Projet de centrale solaire photovoltaïque

SAINT-SEBASTIEN D'AIGREFEUILLE (30)
Lieu-dit « Ancienne Mine de Carnoulès »

ADDENDUM A L'ETUDE D'IMPACT D'AVRIL 2015

Etude d'impact au titre des articles L.122-1 à L.122-3 du code de l'environnement
Valant Notice d'Incidence Natura 2000

Carte 3 : Localisation des profils de la zone nord (zone 1)

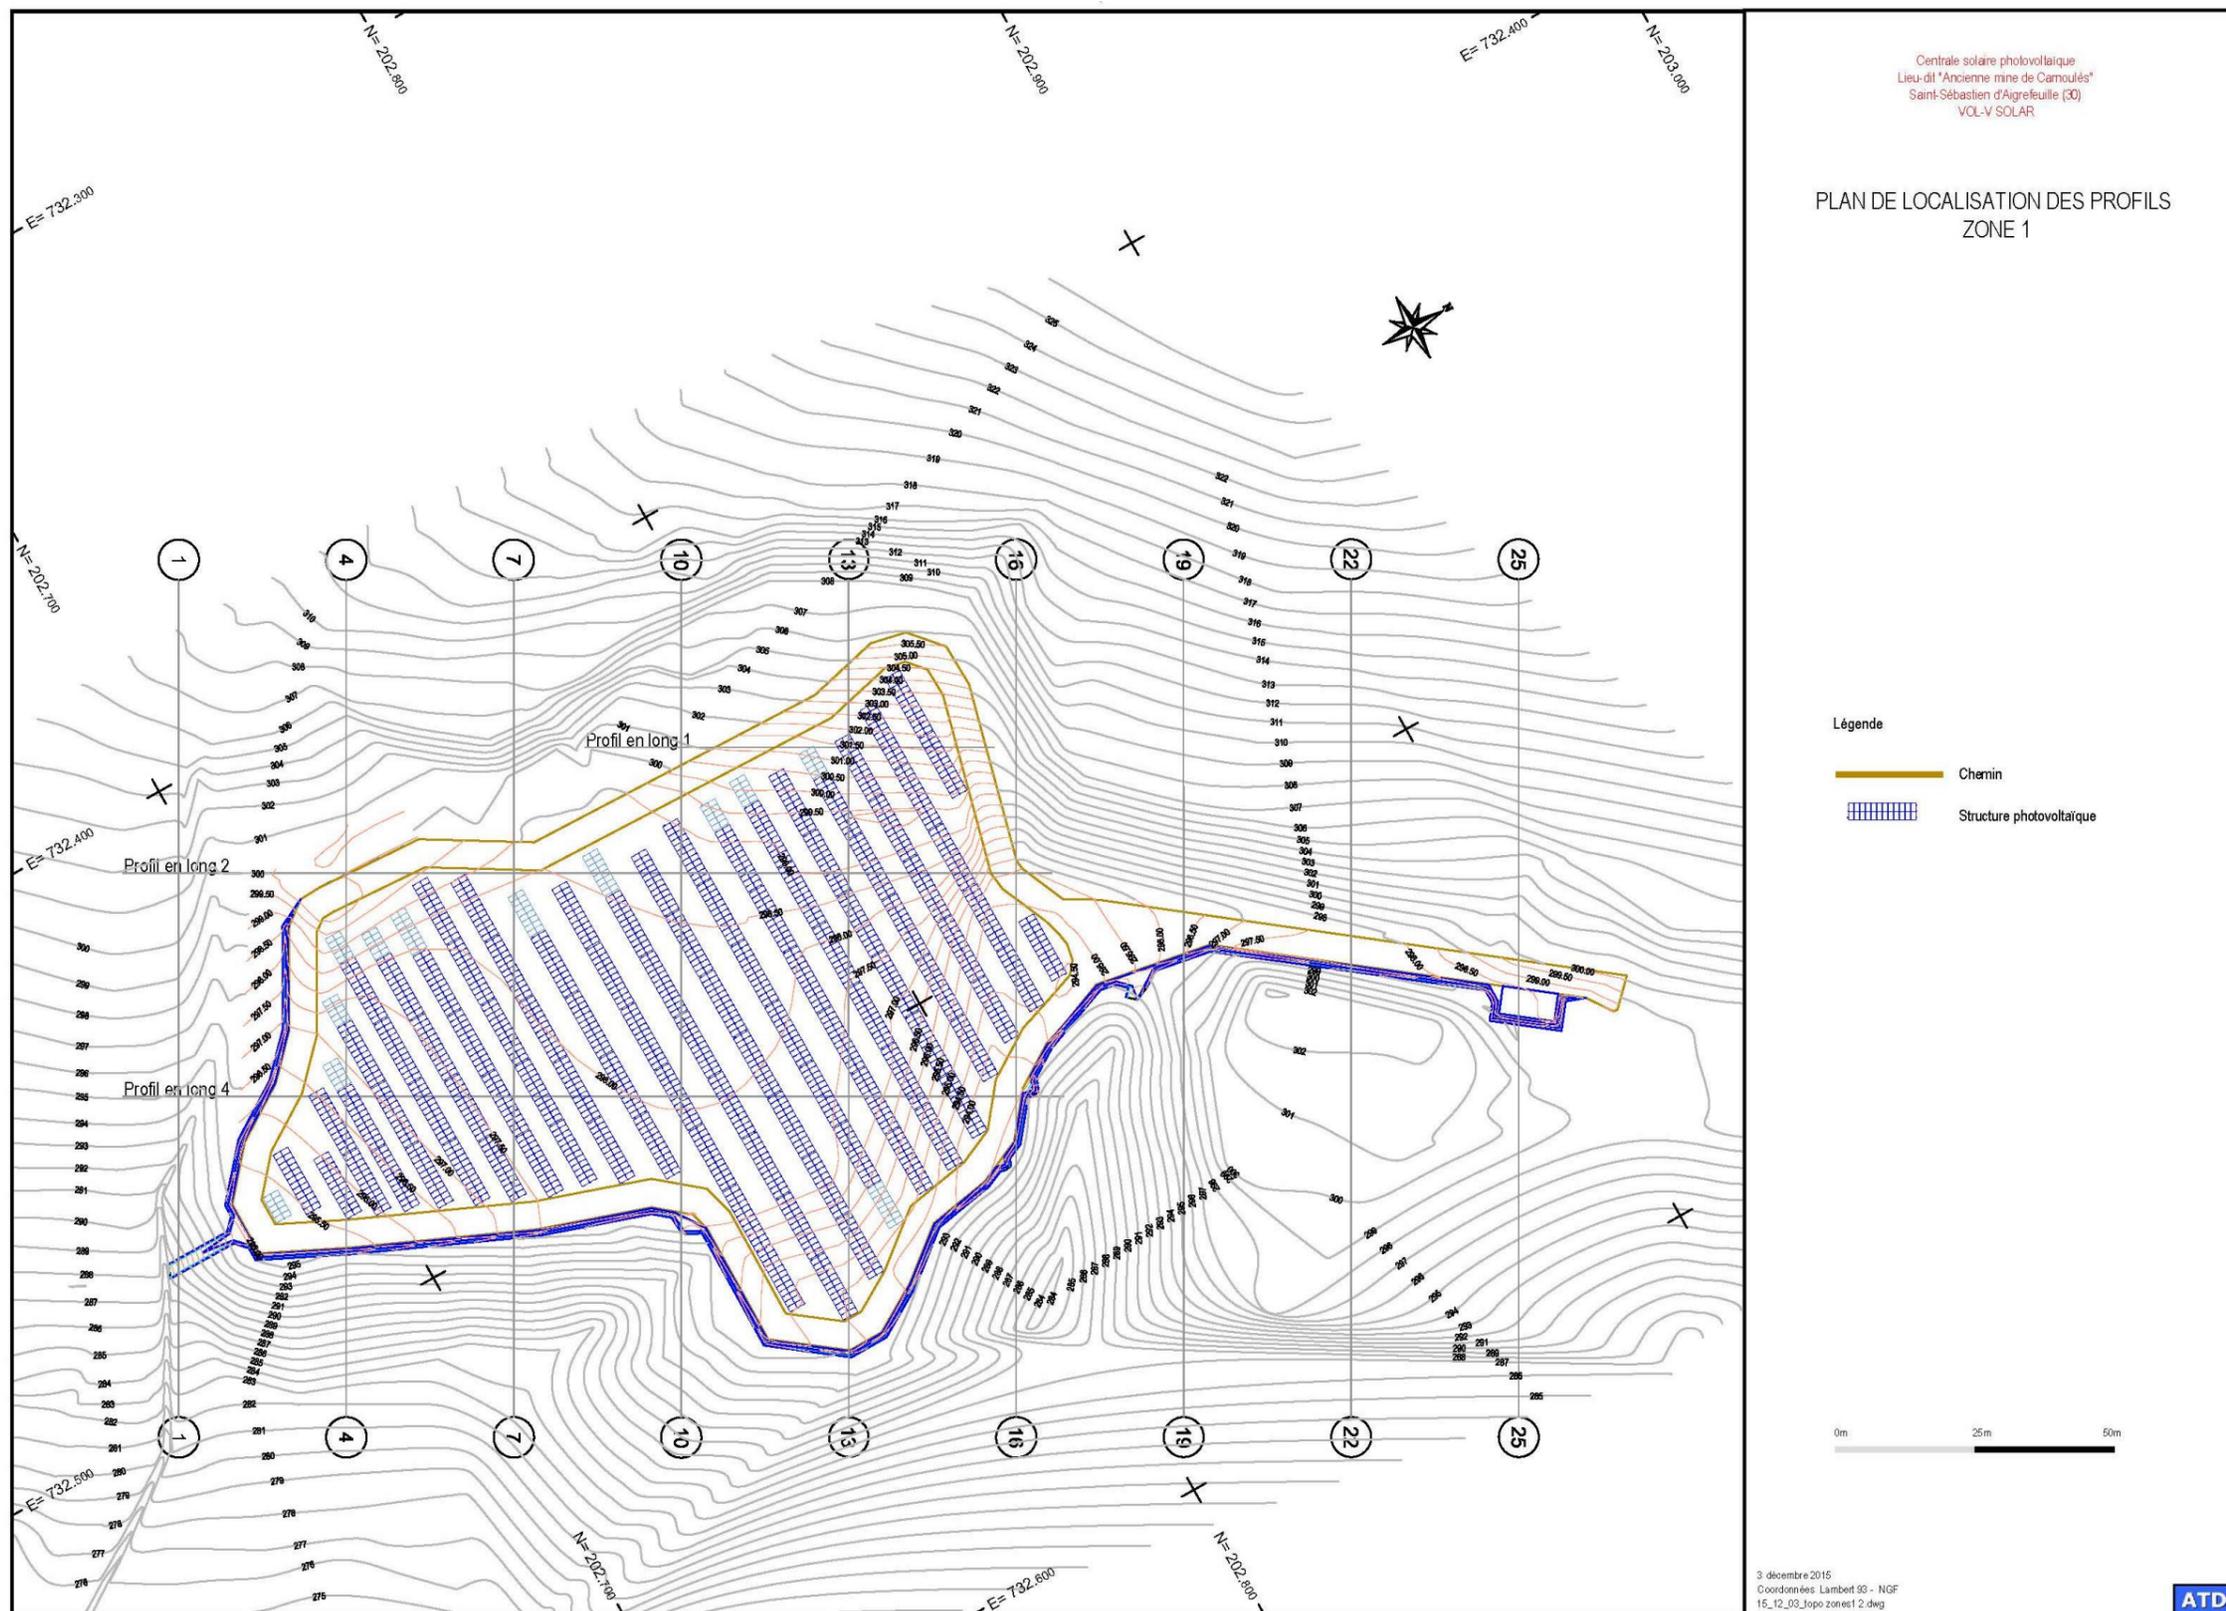
⇒ L'effet sur la topographie et les mouvements de matériaux est défini comme « faible » alors que deux sites sont largement reprofilés (figure 30 page 38). L'étude évoque à juste titre les risques d'érosion sur des matériaux remaniés et foisonnés ; elle conclut toutefois à un risque d'érosion « faible » sans apporter d'éléments quantifiables, ni d'évaluer les risques de ravine au bas des panneaux (effet gouttière). Le guide de l'étude d'impact sur les installations photovoltaïques (MEDDTL-2011) indique que dans le cas où un projet peut modifier les écoulements superficiels, une étude hydraulique doit permettre de définir les débits d'écoulement en situation initiale, puis de calculer ou de modéliser les écoulements en situation future et de mesurer l'impact du projet. L'étude hydraulique produite ne permet pas de disposer de ces informations.

Afin de permettre une meilleure visualisation des modifications apportées au terrain naturel, les profils illustrant la modification de la topographie sont disponibles en Annexe 3. Le terrain naturel est représenté par un trait vert, tandis que le terrain modifié est représenté par un trait noir.

- **La surface concernée par un reprofilage du terrain naturel est relativement limitée ;**
- **La topographie, déjà relativement plane des deux zones, sera davantage aplanie comme le montre les cartes suivantes ;**
- **La topographie modifiée permettra de diriger les eaux de ruissellement vers le réseau de gestion des eaux puis vers les exutoires, offrant ainsi une maîtrise des ruissellements sur et en amont du site.**

Figure 3 : Espacement des panneaux permettant l'écoulement des eaux de pluie (Source : Guide de l'étude d'impact sur les installations photovoltaïques – MEDDTL 2011)

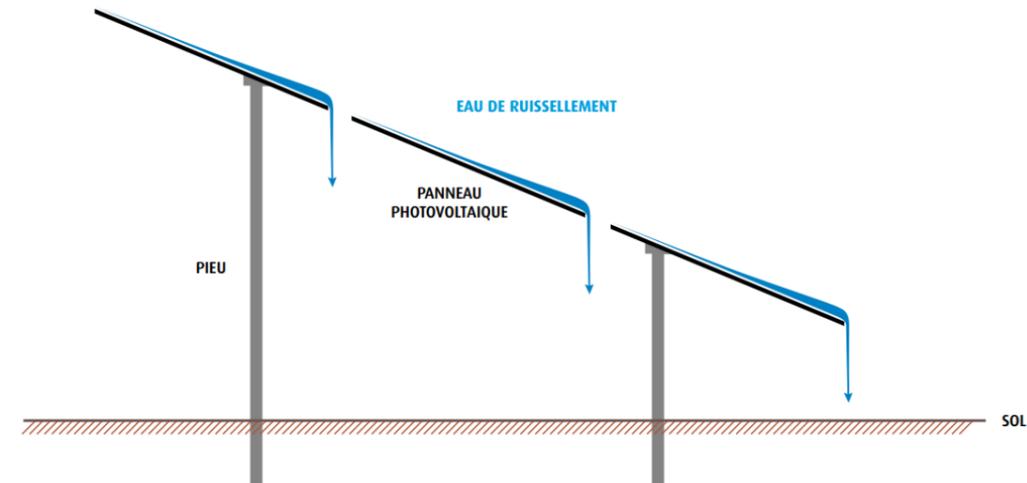
⇒ Extrait de l'AAE page 3 : « L'effet sur la topographie et les mouvements de matériaux est défini comme « faible » alors que deux sites sont largement reprofilés (figure 30 page 38). L'étude évoque à juste titre les risques d'érosion sur des matériaux remaniés et foisonnés ; elle conclut toutefois à un risque d'érosion « faible » sans apporter d'éléments quantifiables, ni d'évaluer les risques de ravine au bas des panneaux (effet gouttière). Le guide de l'étude d'impact sur les installations photovoltaïques (MEDDTL-2011) indique que dans le cas où un projet peut modifier les écoulements superficiels, une étude hydraulique doit permettre de définir les débits d'écoulement en situation initiale, puis de calculer ou de modéliser les écoulements en situation future et de mesurer l'impact du projet. L'étude hydraulique produite ne permet pas de disposer de ces informations ».

Concernant la création de ravines au bas des panneaux, l'implantation des tables photovoltaïques a pour conséquence de concentrer les eaux de ruissellements vers le bas des panneaux et de provoquer un risque d'érosion du sol à l'aplomb de ces écoulements voir le creusement de ravines (effet gouttière).
